Objet : Permis de construire une centrale photovoltaïque au sol.

Référence : PC 041 097 18 D0005 en date du 06/03/2018 - reçu par le SDIS le 18/04/2018.

Objet : PC - Construction d'une centrale photovoltaïque à Gièvres - Sas Photosol

REPONSES A L'AVIS DU SERVICE EAU ET BIODIVERSITE

I. CARTE DE LOCALISATION DES ESPECES PATRIMONIALES

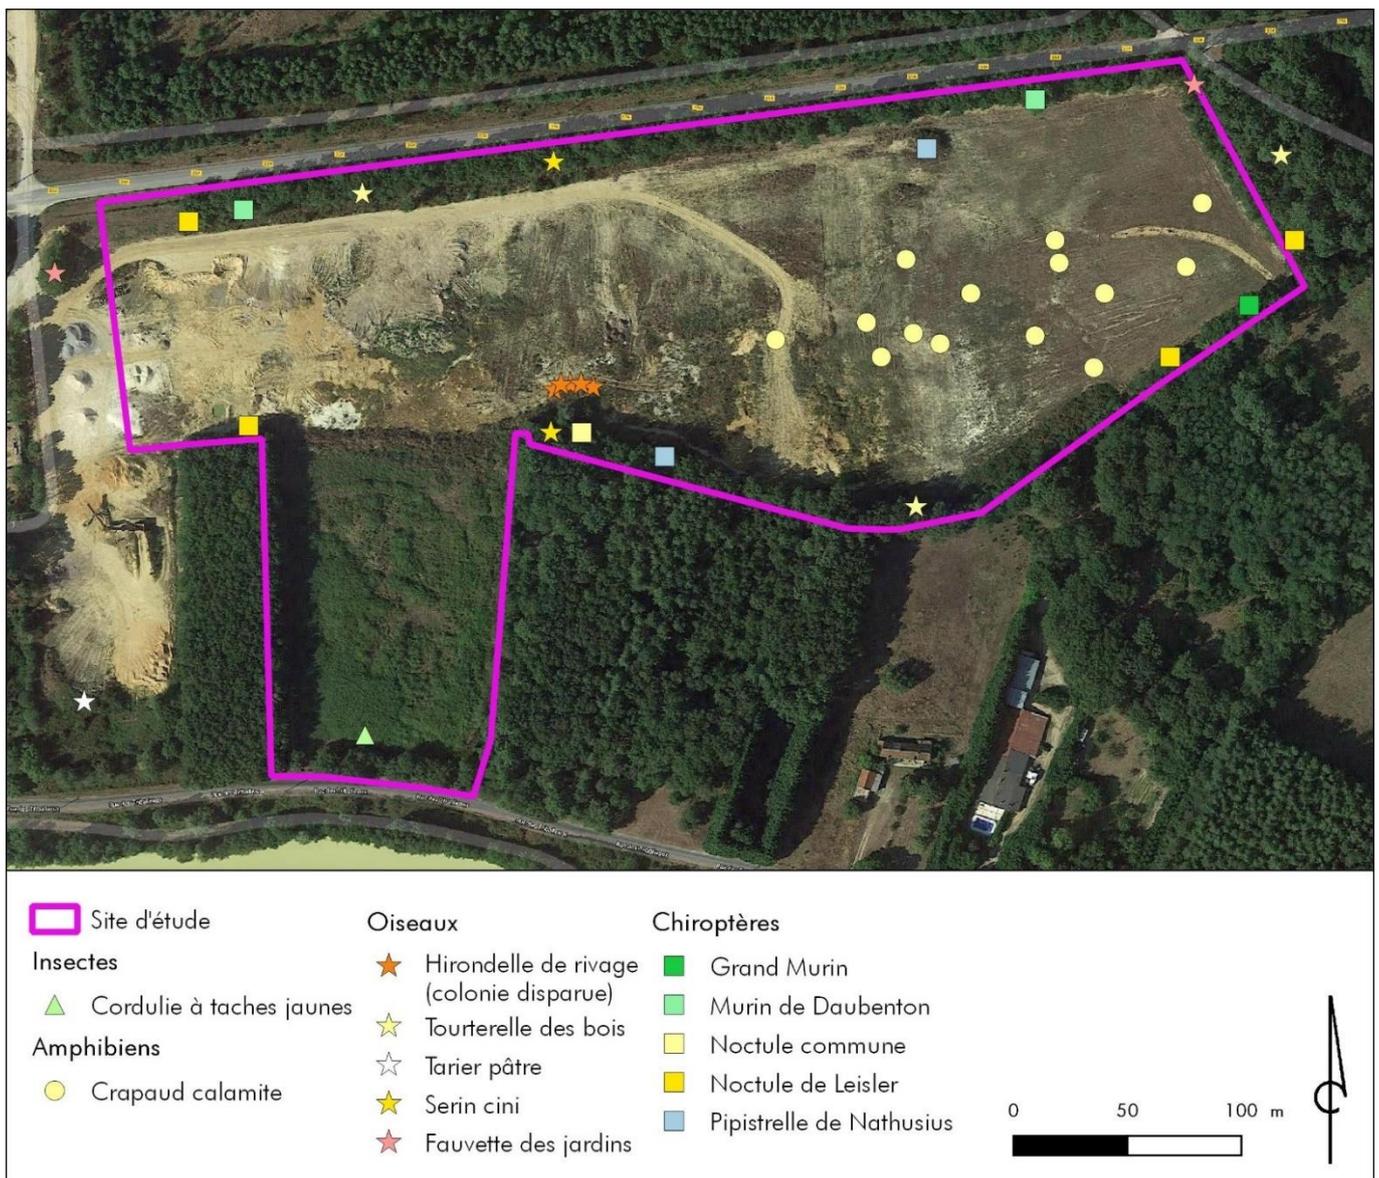
1) « Un enjeu fort est identifié concernant le crapaud calamite.

Les habitats de la lagune et de haie ainsi que les espèces de faune que sont la Cordulie à taches jaunes, la Linotte mélodieuse et l'Hirondelle de rivage présentent un enjeu moyen. En termes de cartographie, seule celle concernant les habitats de végétation est fournie. Le dossier aurait mérité de cartographier les espèces et habitats d'espèces à enjeux, tels que le Crapaud calamite et l'hirondelle de rivage ». Une cartographie des espèces et des habitats d'espèces à enjeux (Crapaud calamite et Hirondelle de rivage) est à fournir.

Ci-dessous une carte des pointages GPS de toutes les espèces patrimoniales.

II. MISE A JOUR DE LA CARTE DES SENSIBILITES ECOLOGIQUES

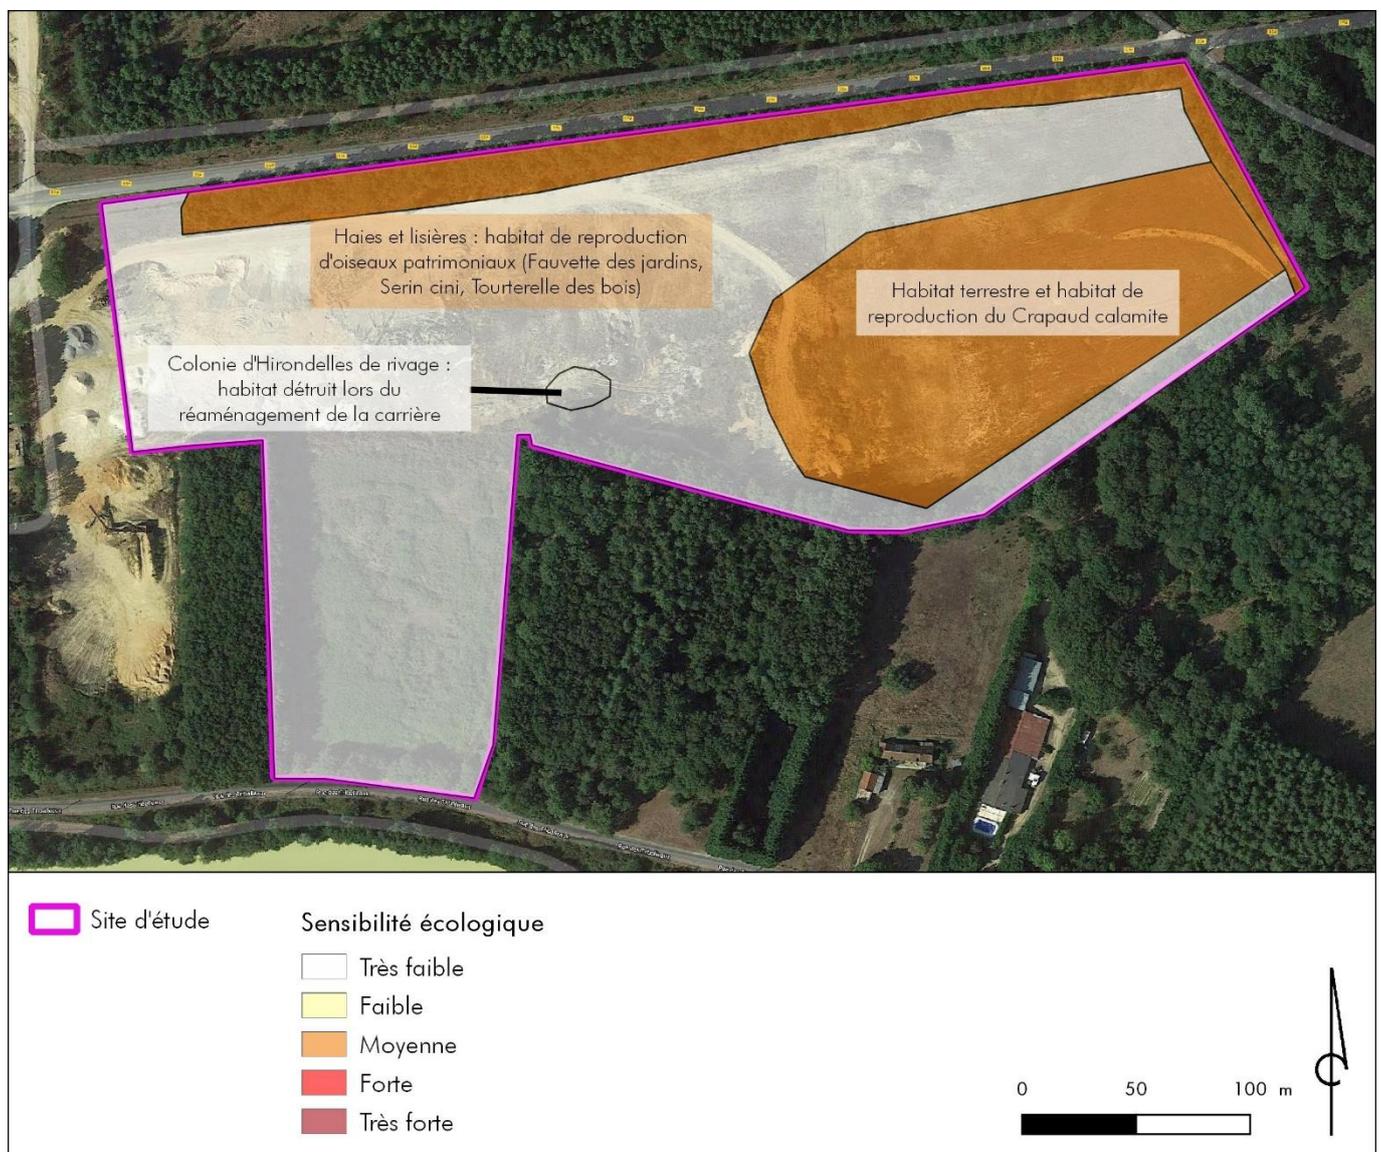
2) « On peut s'étonner du fait que l'Hirondelle de rivage est indiquée en reproduction dans les friches du talus du centre du site alors que cette zone n'est pas reprise dans la cartographie des sensibilités. Il en est de même pour le Crapaud calamite qui fréquente la partie Est de la friche sur remblai stabilisé non identifié comme secteur sensible ».

La cartographie des sensibilités écologiques est à mettre à jour en fonction de la carte demandée au 1)

La carte mise à jour est disponible ci-dessous. Concernant l'Hirondelle de rivage : comme prévu, le réaménagement de la carrière a entraîné un nivellement complet du terrain, entraînant la disparition du talus abrupt où était installée la colonie. Cet enjeu n'est donc plus d'actualité.

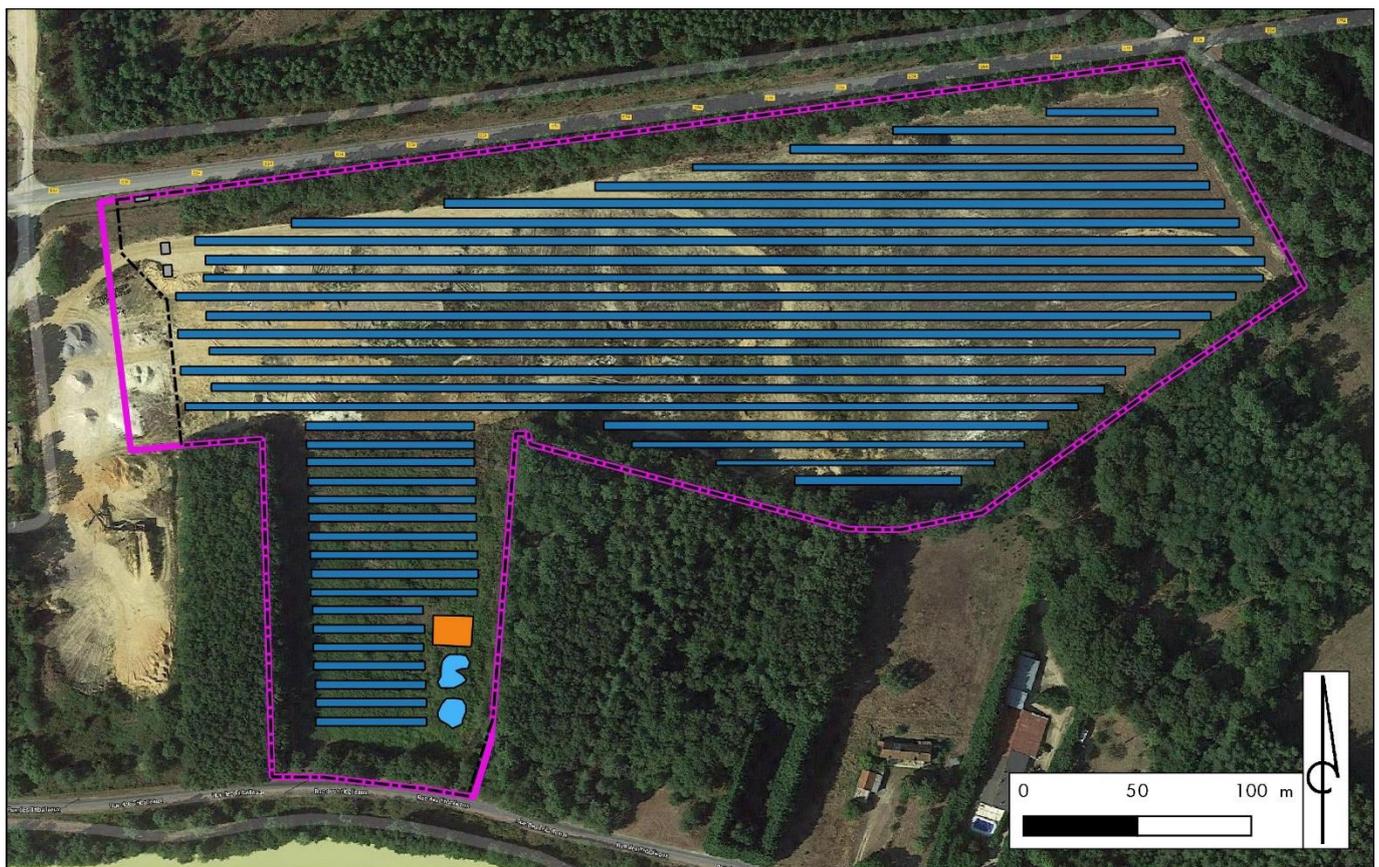
MR3 : « La récréation d'habitats favorable au Crapaud calamite est proposée comme mesure de réduction. » Les surfaces et le nombre de points d'eau à recréer est à préciser. En fonction de cette information, une dérogation concernant la destruction d'habitat du crapaud calamite pourrait être nécessaire. Le calendrier de réalisation de cette récréation doit également être spécifié ainsi que celui du rebouchage des habitats favorables pour la reproduction qui pourrait résulter du passage d'engins en phase travaux.

MR5 : La recréation d'habitats favorable aux Hirondelles de rivage proposée est adaptée mais la localisation des milieux recréés doit être précisée. Ces travaux devront intervenir avant la mi-avril, période de retour des espèces sur les sites de nidification.

Nous envisageons la configuration présentée dans la carte qui suit, à savoir **2 mares** représentant une superficie totale d'environ **300 m²**. Elles sont localisées dans la carte qui suit (cf la réponse concernant la mesure MR5). Ces deux mares présenteront l'avantage d'être pérennes sur toute la phase d'exploitation du parc photovoltaïque, soit 30 ans. Les points d'eau présents dans la carrière en activité étaient condamnés à être fréquemment remaniés, sans garantie de pérennité d'une année à l'autre, puis à disparaître définitivement après chaque phase d'exploitation (5 ans, 10 ans maximum).

La mesure MR5 est localisée dans la carte qui suit, **immédiatement en bordure d'une des mares** à Crapaud calamite, configuration qui devrait plaire aux Hirondelles de rivage, qui apprécient, lorsque c'est possible, de nicher au-dessus de l'eau. Les travaux de création de cet habitat de substitution auront lieu juste avant la création des mares, en période automnale et/ou hivernale (**entre septembre et février**).
